中国石油天然气股份有限公司
安徽安庆销售分公司怀宁石镜加油站
安全现状评价报告

安徽瑞祥安全环保咨询有限公司

二〇二六年三月

中国石油天然气股份有限公司
安徽安庆销售分公司怀宁石镜加油站
安全现状评价报告

表 6.1 安全隐患整改情况汇总表

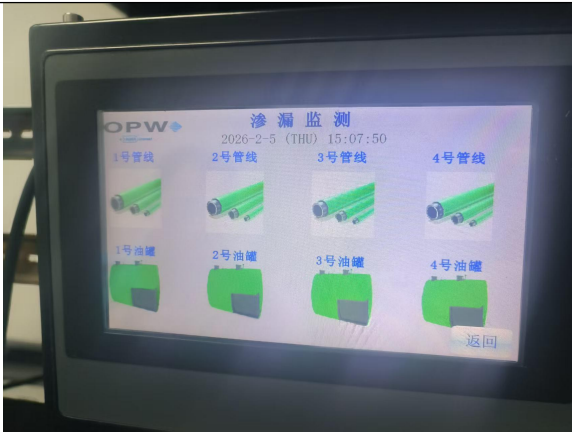
序号	安全隐患	依据条例	对策措施建议	整改情况	符合性
1	渗漏检测传感器显示连接故障	《汽车加油加气加氢站技术标准》（GB 50156-2021） 6.5.6	应尽快检查维修渗漏检测传感器	 对传感器检测维修后遗漏检测无异常报警	符合要求
